Verbändestellungnahme zum „Konzept für den Schutz der Schweinswale vor Schallbelastungen bei der Errichtung von Offshore-Windparks in der deutschen Nordsee (Schallschutzkonzept)“ Mai 2013

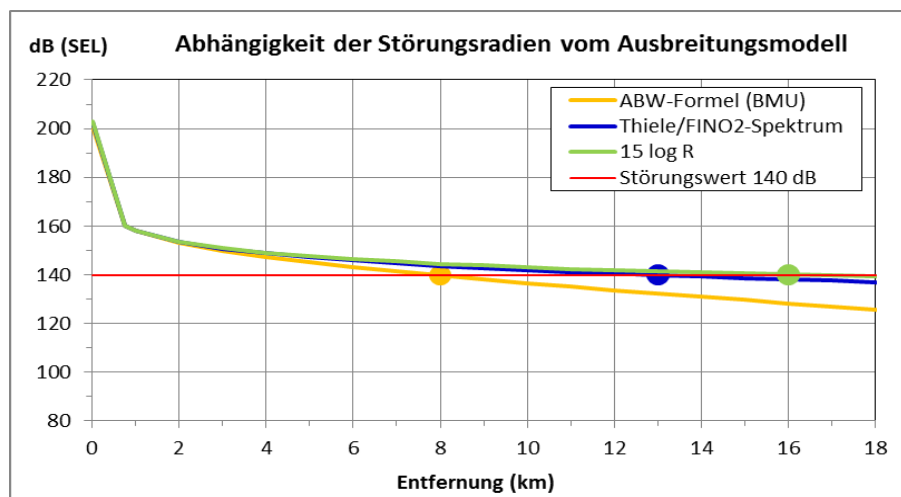
Die nachfolgende Abbildung verdeutlicht den Einfluss, den die Wahl des rechnerischen Ausbreitungsmodells auf die Größe der ermittelten Störradien von 140 dB hat. Wird das im Schallschutzkonzept vorgeschlagene Modell nach Elmer et al. (2007a) verwendet, ergibt sich bei Einhaltung des Grenzwertes in 750 m ein Störradius von 8 km. Wird die für die Nordsee von Thiele ermittelte Formel verwendet (am Bsp. des FINO 2-Spektrums), beträgt der Radius dagegen rd. 13 km. Die frequenzunabhängige Formel $15 \log R$ ergibt sogar einen Radius von rd. 16 km. Diese Darstellung verdeutlicht die Problematik der Berechnung von flächendeckend anwendbaren Störradien.

Die Verbände empfehlen folgende Ergänzung bei den Konventionsvorschlägen:
